AUTOSTRADA REGIONALE CISPADANA DAL CASELLO DI REGGIOLO-ROLO SULLA A22 AL CASELLO DI FERRARA SUD SULLA A13

PROGETTO DEFINITIVO

RELAZIONE D' ANALISI DELLE DIFFERENZE TRA P.P. E P.D.

FIGURA 2.1-3 - RAFFRONTO PROFILO ALTIMETRICO PP-PD

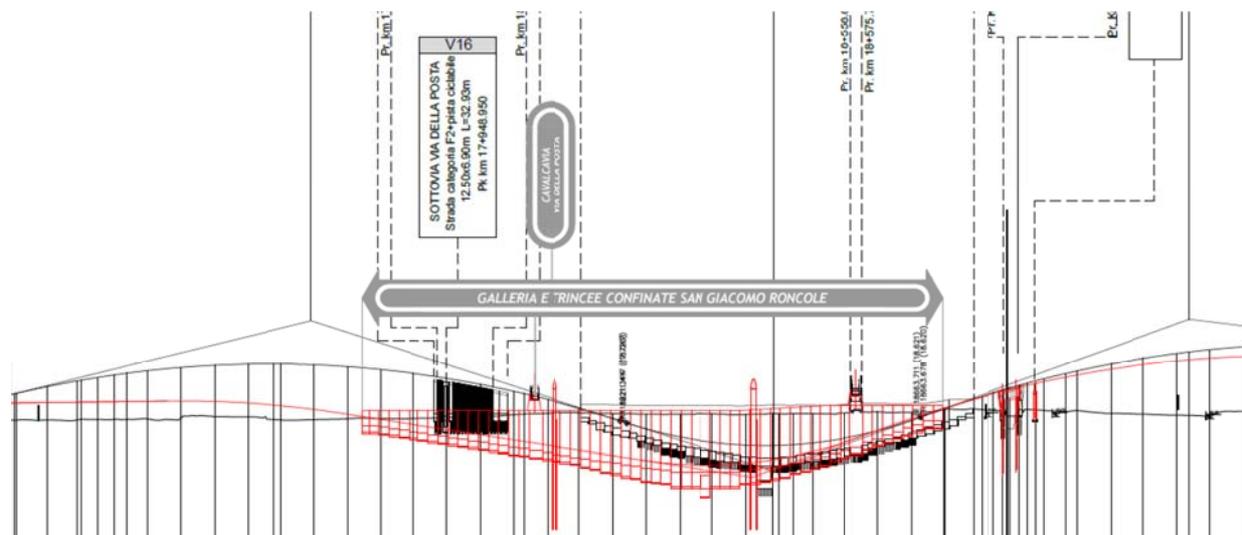
Alla pk 17+950 il tracciato interferisce con via della Posta, nel Progetto Preliminare l'interferenza era risolta attraverso un cavalcavia ubicato alla pk 18+075. La viabilità era stata spostata dalle sede attuale ed era stato anticipato l'inizio della trincea che poi sottopassa la SS12 per contenere l'altezza del cavalcavia sulla stessa. In sede di redazione del Progetto Definitivo si è concordato con il Comune di Mirandola e la Regione Emilia Romagna di mantenere via della Posta in sede, trasformando il cavalcavia in sottovia e portando il tracciato autostradale in rilevato. Il mantenimento in sede di via della Posta con conseguente cambiamento dell' opera d'arte della viabilità interferita ha comportato un accorciamento del tratto in trincea, il quale passa da una lunghezza di 875 ad una di 590m.

FIGURA 2.1-4 - RAFFRONTO PLANIMETRICO PP-PD SVINCOLO SAN FELICE

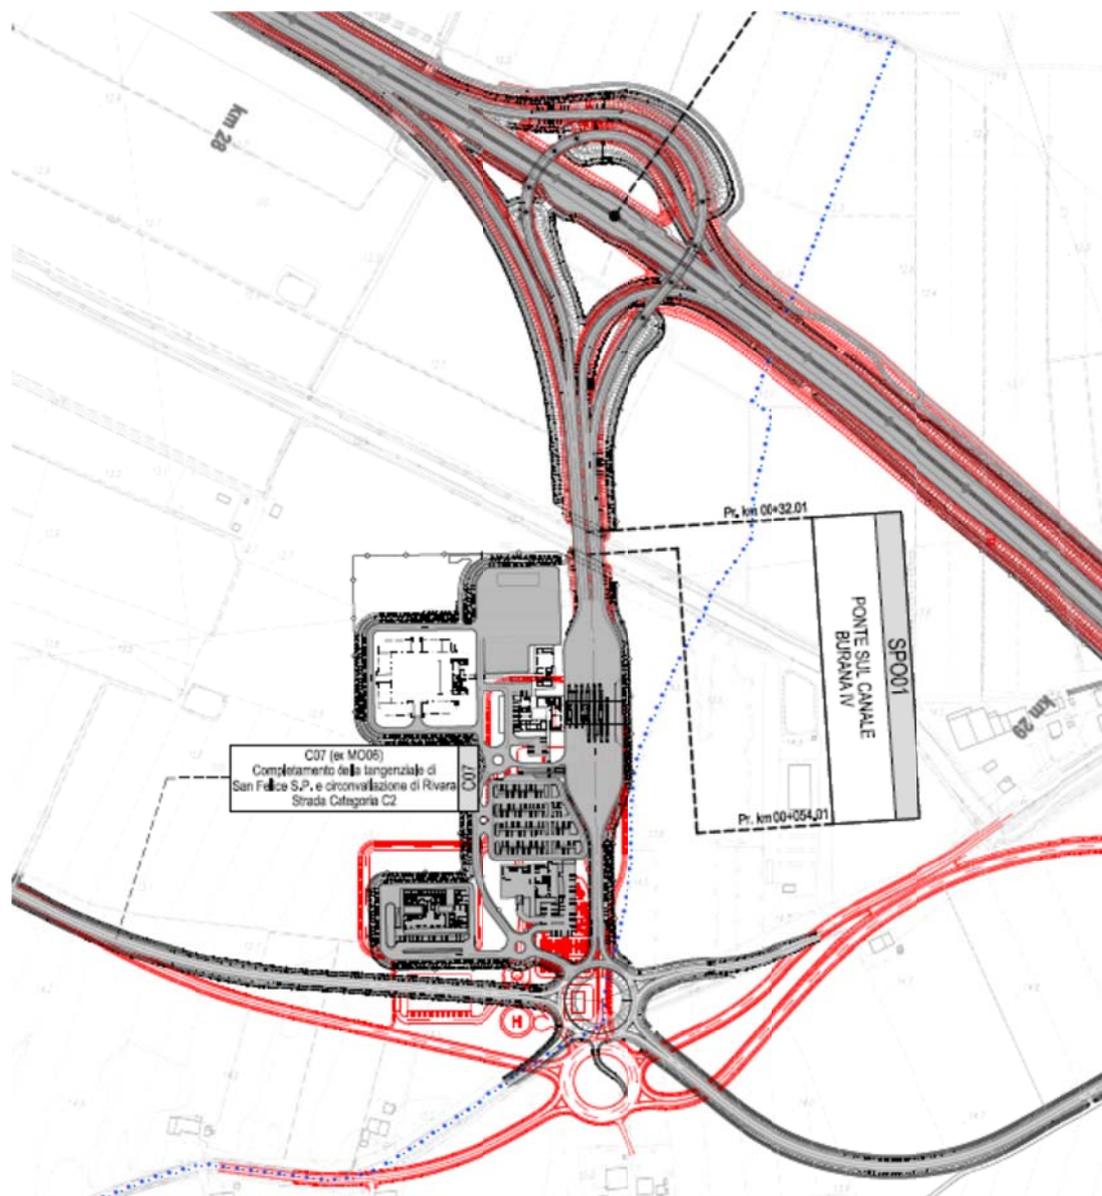
A seguito dello spostamento gli accessi in rotatoria sono stati riconfigurati.

FIGURA 2.1-6 - RAFFRONTO PLANIMETRICO PP-PD AREA DI INTERESSE

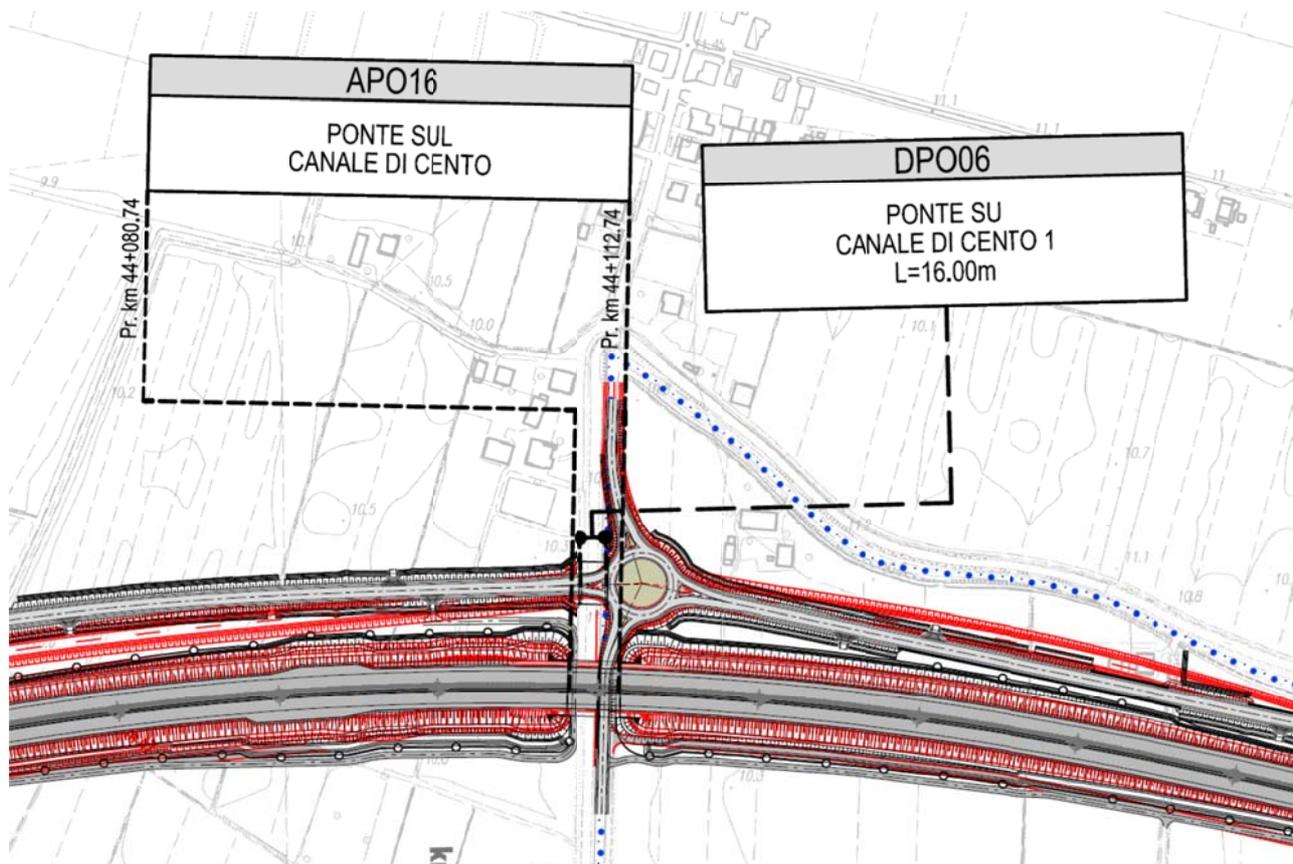
In corrispondenza del ponte su Canale di Cento alla pk 44+100 si è alzata la livelletta autostradale.

FIGURA 2.1-7 - RAFFRONTO PP-PD CON PRECEDENTE POSIZIONE AREE DI SERVIZIO

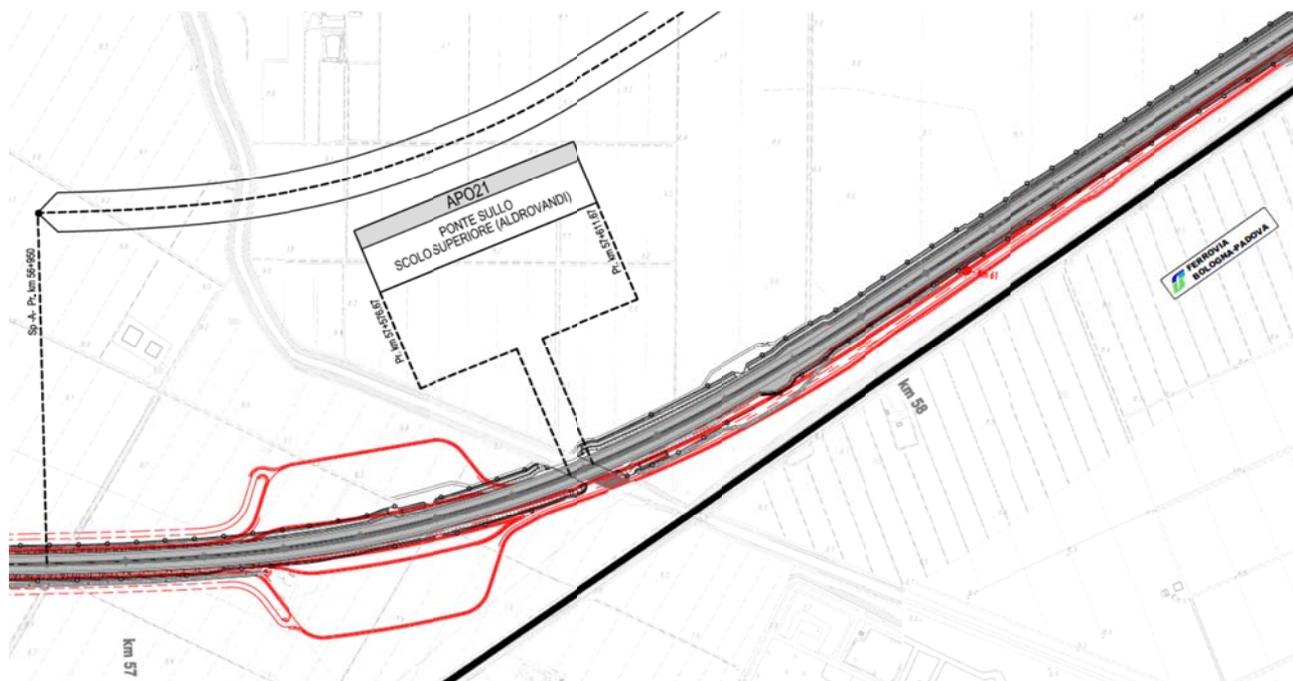
L'area di servizio di Poggio Renatico è stata spostata dalla pk 57+300 prevista nel Progetto Preliminare alla pk 55+850 nel Progetto Definitivo.

FIGURA 2.1-10 -. RAFFRONTO PP-PD SVINCOLO DI FERRARA SUD CON EVIDENZIATI I FABBRICATI INTERESSATI

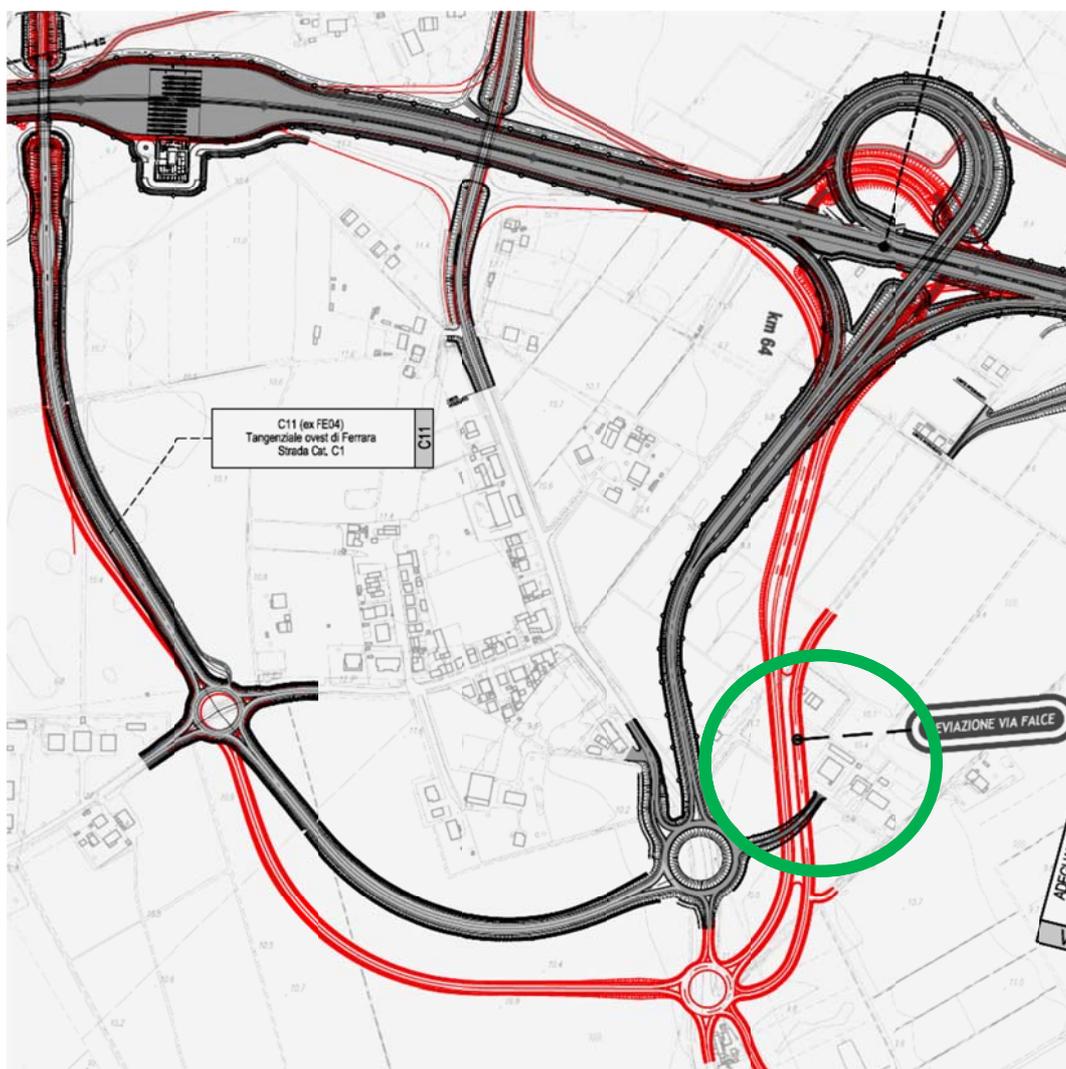
Nel Progetto Definitivo lo svincolo “a racchetta” previsto all’ interno del Progetto Preliminare è stato sostituito con uno del tipo “a trombetta”.

FIGURA 2.1-11 -. RAFFRONTO SPARTITRAFFICO PP-PD

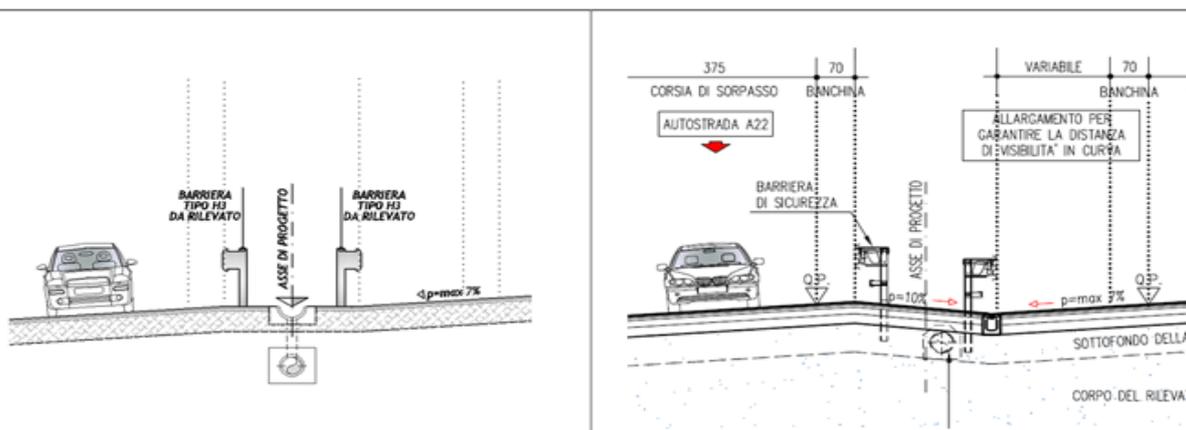
Il Progetto Preliminare prevedeva nelle sezioni in curva uno spartitraffico semi orizzontale con canaletta centrale. La soluzione di Progetto Definitivo prevede invece lo spartitraffico realizzato in pendenza verso esterno curva al 10%, posizionando una canalina carrabile al di sotto della lama della barriera di sicurezza.

FIGURA 2.4-1 – SEZIONE TIPICA IMPALCATO MISTO ACCIAIO-CLS DI PD

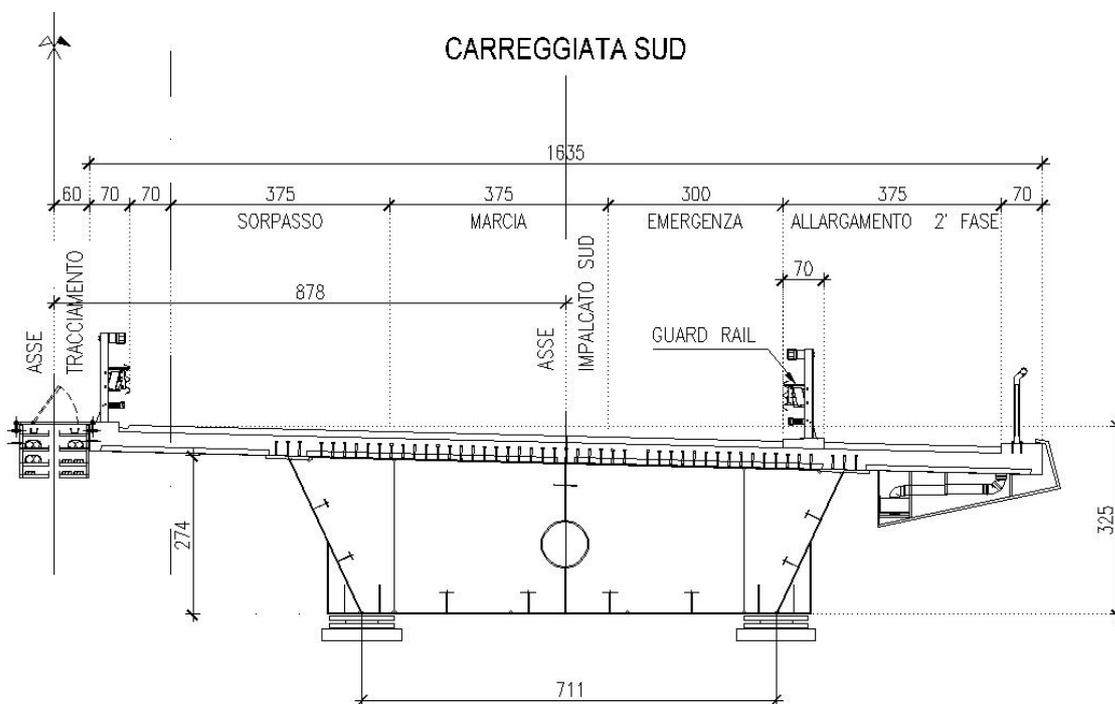
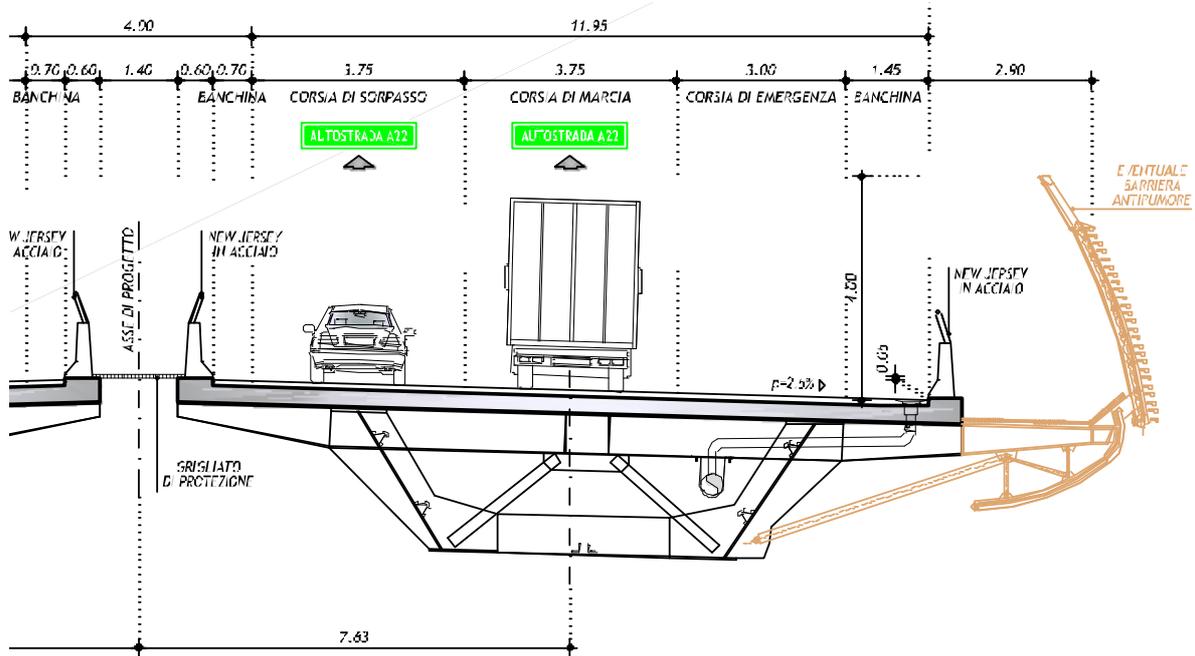
Impalcati misti Acciaio/Calcestruzzo: si riporta una sezione tipica di un impalcato di Progetto Definitivo.

Si riporta per confronto la sezione tipo di Progetto Preliminare:

FIGURA 2.4-3 – SEZIONE TIPICA IMPALCATO CON TRAVI IN CAP DI PD

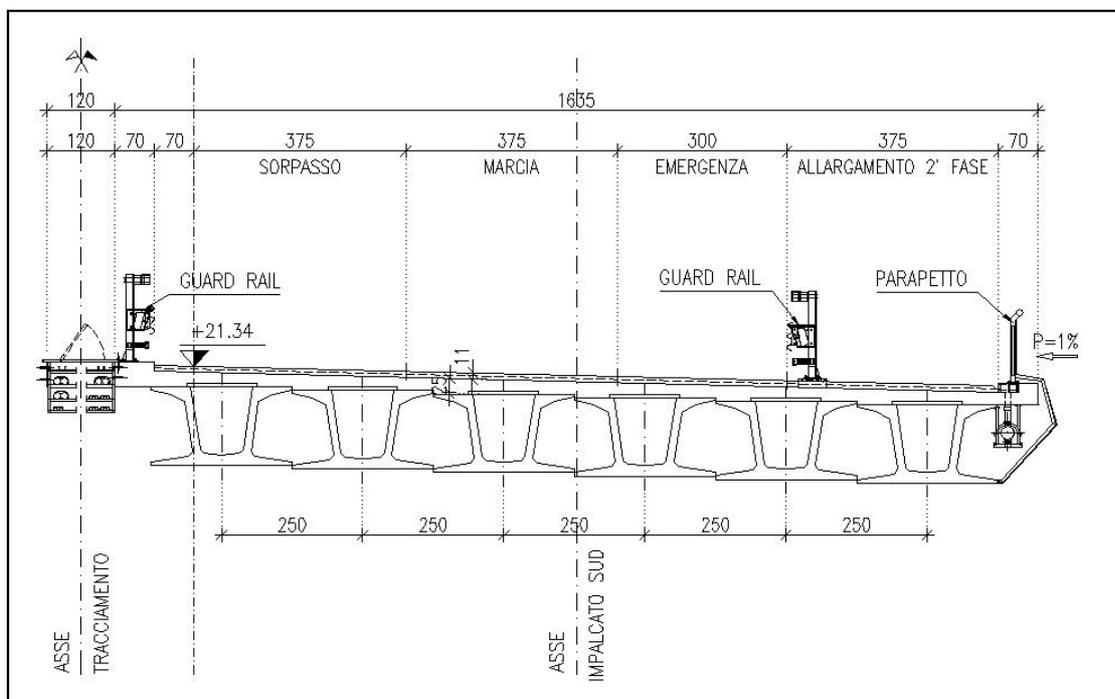
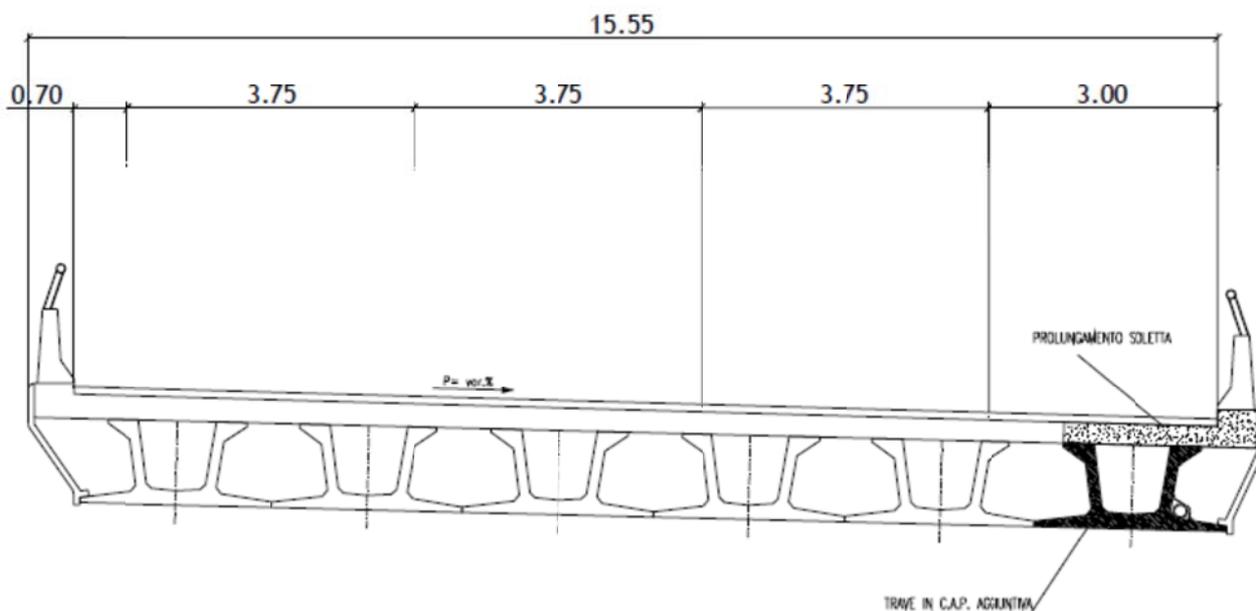
Impalcati con travi in CAP : si riporta una sezione tipica di un impalcato in CAP di Progetto Definitivo .

Si riporta per confronto la sezione tipo di Progetto Preliminare:

FIGURA 2.4-9A – PROSPETTO DEL PONTE SUL CAVO ANGELINO (PD)

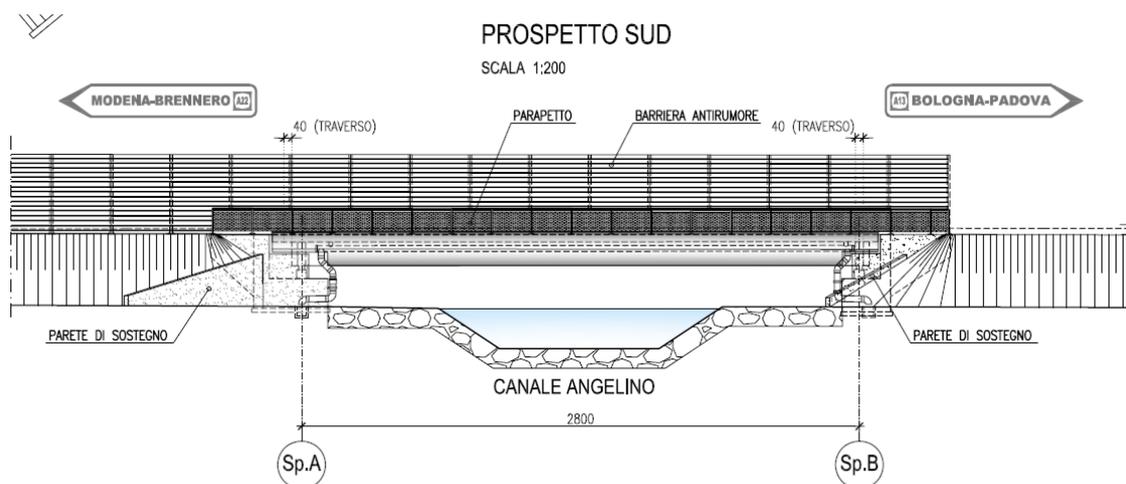
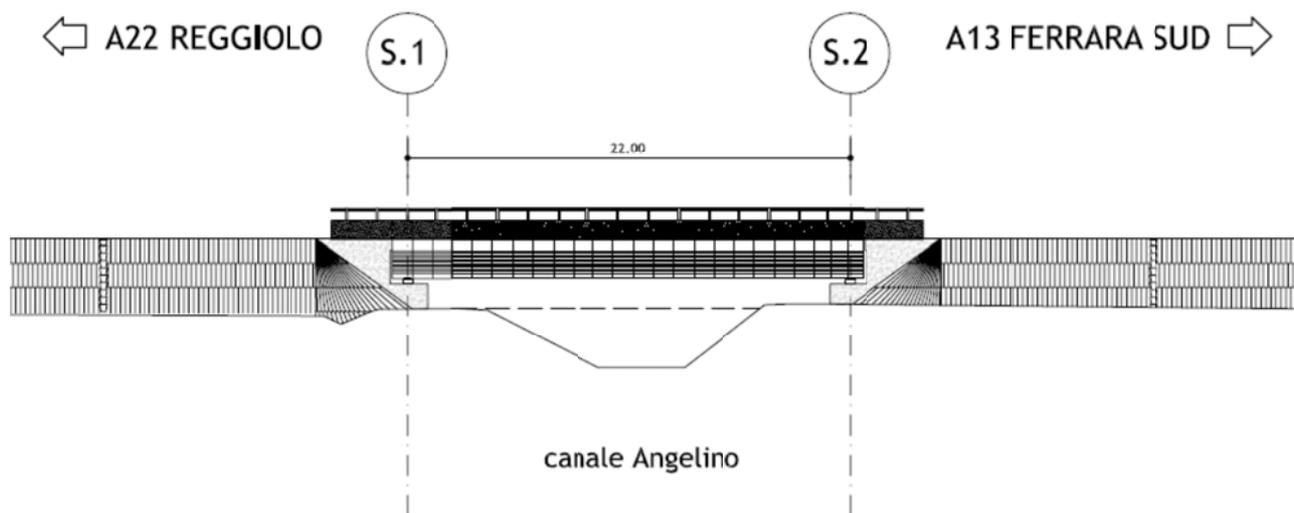
A titolo di esempio si riporta la sezione in corrispondenza del Cavo Angelino.

FIGURA 2.4-14 – VIA DELLA POSTA: SOSTITUZIONE CAVALCAVIA CON SOTTOVIA

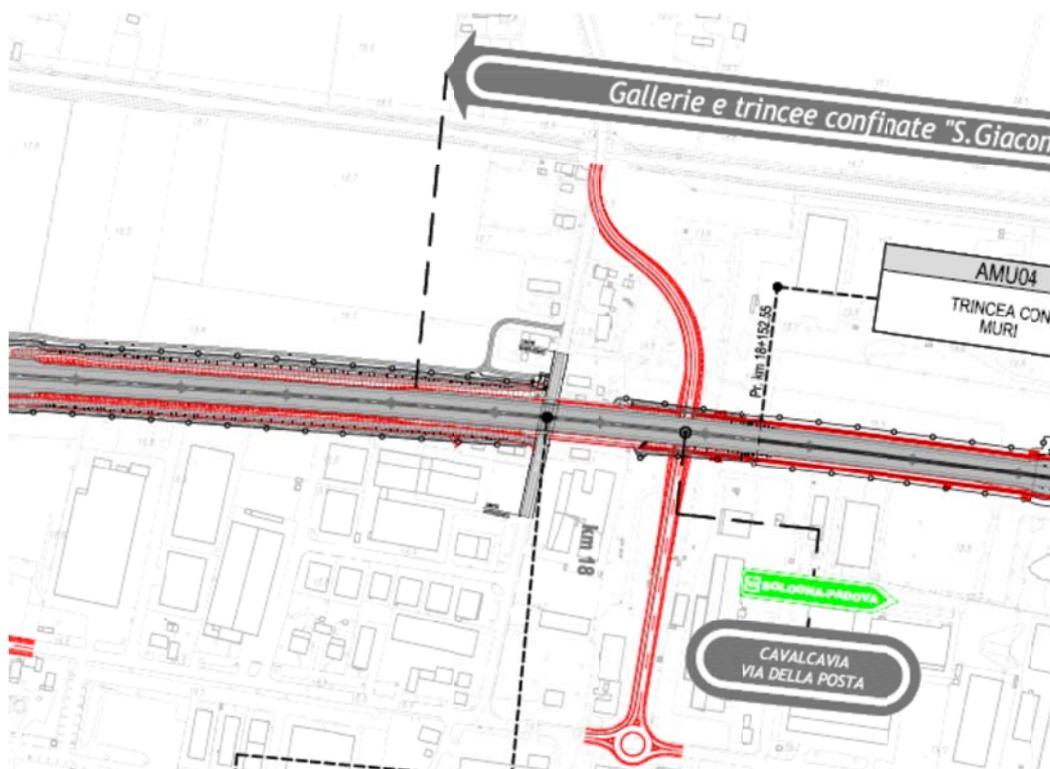
La nuova soluzione in sottovia permette di mantenere l'asse rettilineo dell'esistente Via della Posta, migliorandone la percorrenza rispetto alla soluzione di Progetto Preliminare e riducendone l'impatto sulle aree urbanizzate. Il nuovo tracciato rientra nell'ambito delle opere connesse alla modifica della Trincea di San Giacomo Roncole.
